利害関係者の意見及び申請者の見解（意見者別／全文）

- ・利害関係者から提出された意見書及び申請者の見解（一部県の回答を含む。）の全文を意見者別に転記したものです。（一部意見中に記載のあった個人名を伏せています。）

意見書 01

周知計画において下流域の「利水関係区域」とした箇所について

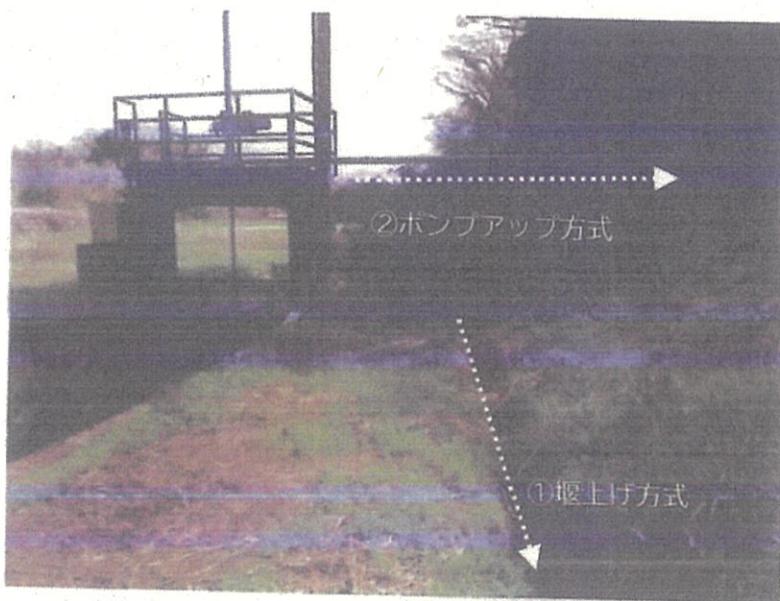
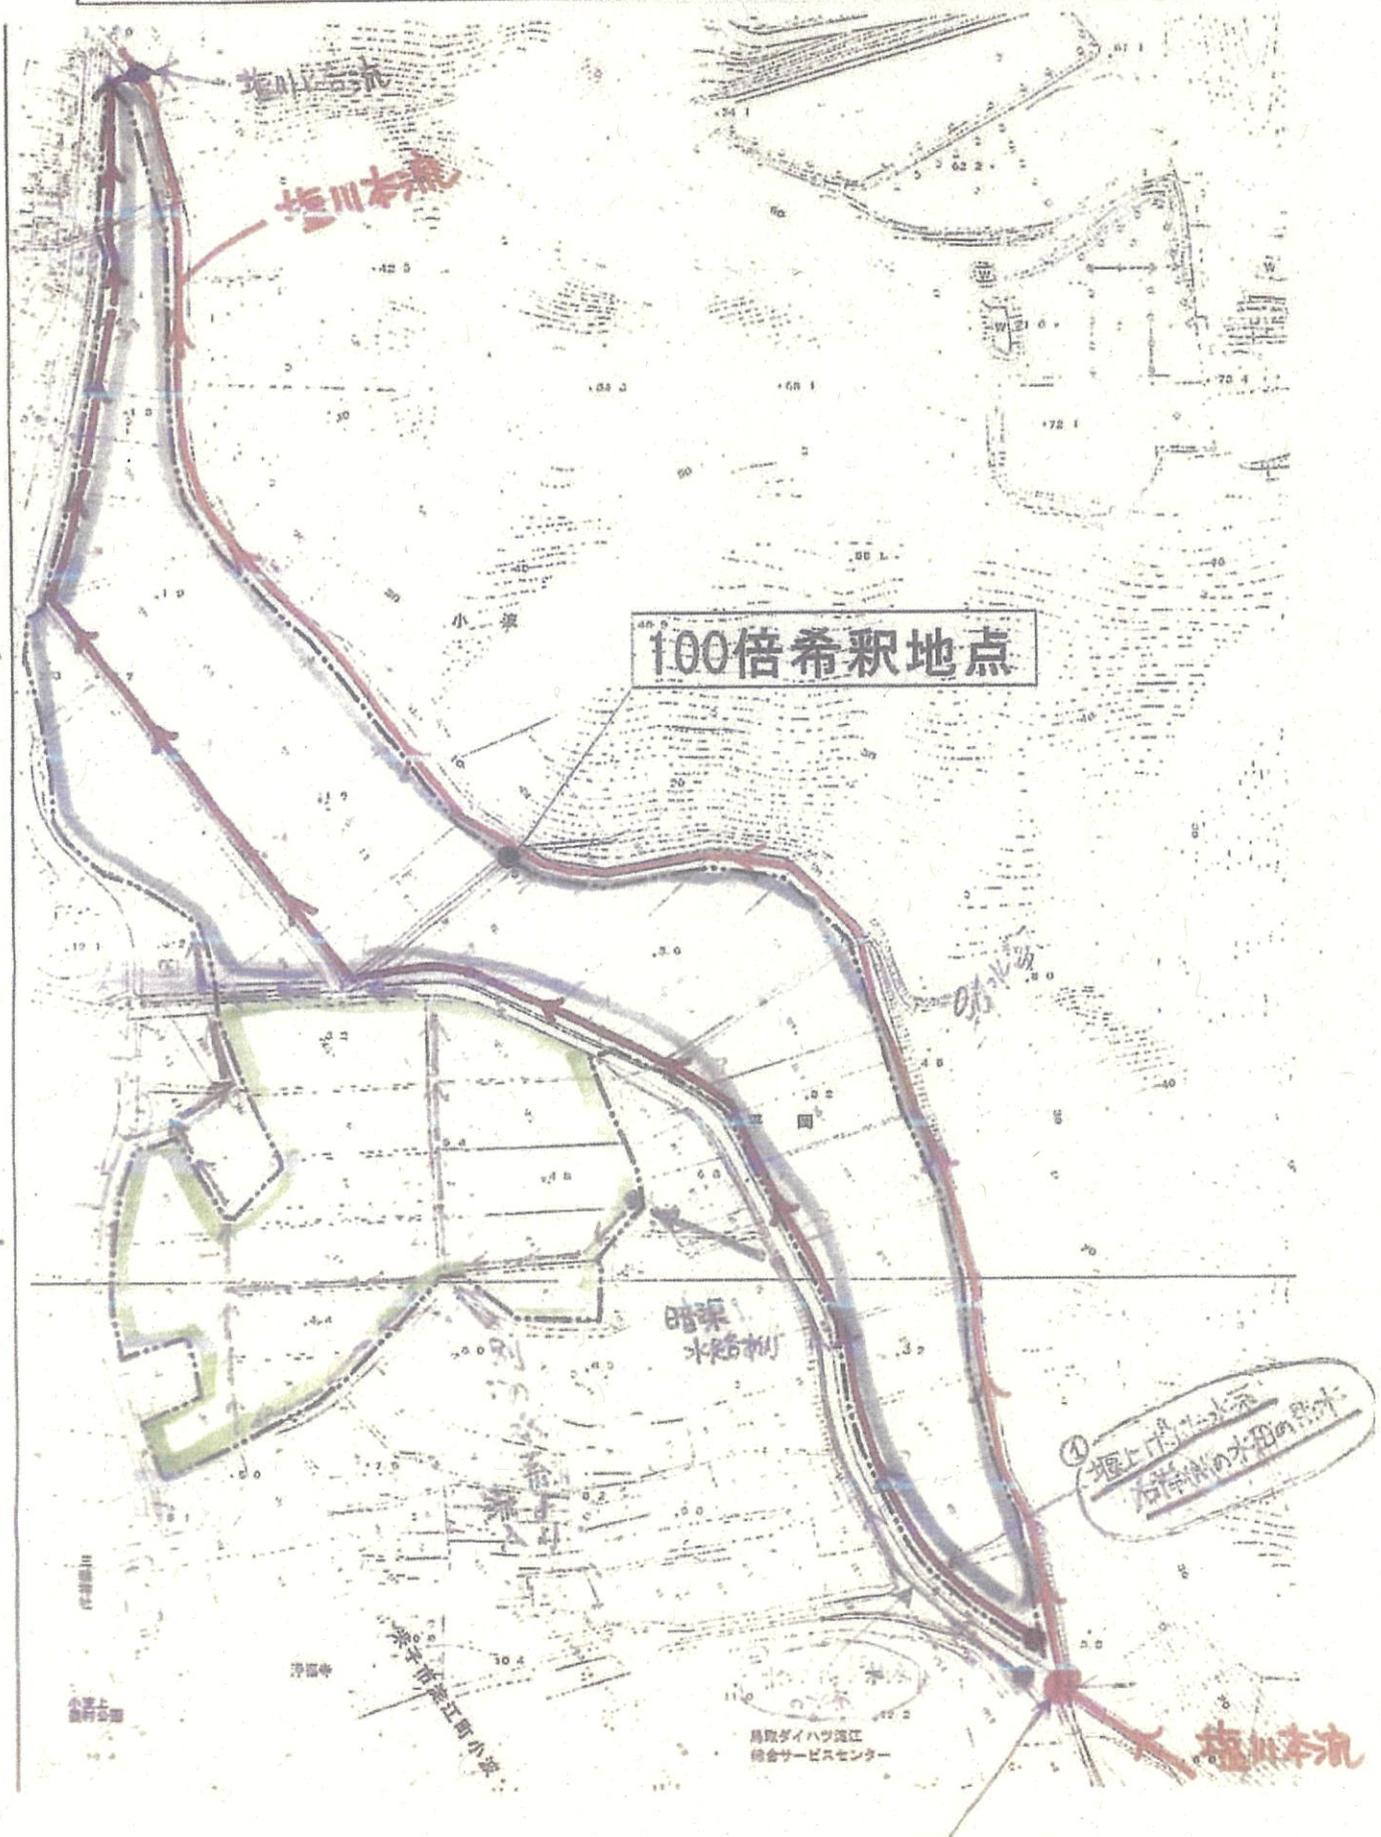
ある場合は立地を避けるべき) とのことですが、上記のように、放流水の影響が少ないと考えられることから、当処分場は該当しないものと考えています。	
⑥	水質、生活環境影響調査	<p>手続き条例では、周辺区域として排水が排出される公共用水域および当該公共用水域と接続する公共用水域における水量が、当該廃棄物処理施設等からの排水量のおおむね 100 倍となる地点 (100 倍希釈地点) までの区域として定めている。しかし生活環境影響調査では、この二系統の灌漑農業用水路については、全く無視し、灌漑用水の取り口であり樋門での水質調査や二系統での水量の調査を実施していない。</p> <p>さらに産廃は、調整槽を一般廃棄物最終処分場と共用する計画であるならば、100 倍希釈地点は一般廃棄物最終処分場分と合わせ、排出量は日量 190 トンとして算定すべきである。そうすれば、100 倍希釈地点は、現在地点より更に下流となり周辺地域は拡大する。</p>	<ul style="list-style-type: none"> ・100 倍希釈地点は、産廃処分場水処理施設からの想定最大放流量 (日当たり 70 トン) に基づき、塩川本川の断面流量がおよそ 100 倍 (日当たり 7,000 トン以上・年間通じて) となる地点 (St.4) を設定しています。 ・生活環境影響調査では、指摘されている樋門を挟んだ上下流部 (St.3、St.4) で調査を実施しており、この地点の水質によって、樋門で取水される水質もおおむね推定できるものと考えています。 ・100 倍希釈地点の設定においては、一廃処分場が既に稼働している状況を前提として算定しており、当処分場放流水の影響について、改めて隣接する一廃処分場の処理後の放流量との合算で考慮するという考え方は、評価において合理性に欠けるものと判断します。 	83
⑦	水質、土壌	<p>また、現在運転中の一般廃棄物最終処分場から排出された塩川の汚染水を前述の灌漑農業用水路から取水している農地は、土壌の汚染が蓄積されていることが懸念されるにもかかわらず、センターは、農地の土壌汚染調査を実施していない。</p>	<ul style="list-style-type: none"> ・当処分場では、浸出水は高度な水処理をして、放流基準を満たしたうえで放流しますので、農地において放流水由来の土壌汚染はないものと考えています。 	84

- ◎周知計画において塩川下流域にある「利水関係区域」とした箇所の水の流れを別図で説明する。
- ◎図に示した用排水路は、水質汚濁防止法で定義される「公共用水域」の扱いとなる。
 - ☞「公共用水域」とは、河川、湖沼、港湾、沿岸海域その他公共の用に供される水域及びこれに接続する公共溝渠、かんがい用水路その他公共の用に供される水路（下水道法関係のものを除く。）をいう。
- ◎100倍希釈地点の設定は、年間水量が少なくなる秋季の塩川の流量調査結果を用いて設定している。
 - ☞処分場排水量が70m³/日なので、その100倍以上の水量が観測される地点

■ 塩川上流（別図・右下部）に取水用の樋門が設置され、①と②の2種の方法で取水している。取水後はそこから2水系で流下していくことになる。（下写真の流路が開始点）

- ①「堰上げ方式」による取水について（図＝紫色の水路）
 - ・樋門の堰上げにより、水路に河川水が引き込まれる。
 - ・その後、水田横に走る用水路を介して流下し、最終的に下流部の塩川本流へ帰る。
 - ・塩川本流に帰るまでに、主に用水路の右岸側の水田に用水され、水田排水は塩川へ流下している。
- ②「ポンプアップ方式」による取水口について（図＝青色の水路）
 - ・樋門に付随する取水口からポンプアップ方式で①とは別の水路に引き込まれる。
 - ・その後、道路沿いの側溝を走り、暗渠水路を介して、樋門からみて北西側の周辺水田へ供給される。
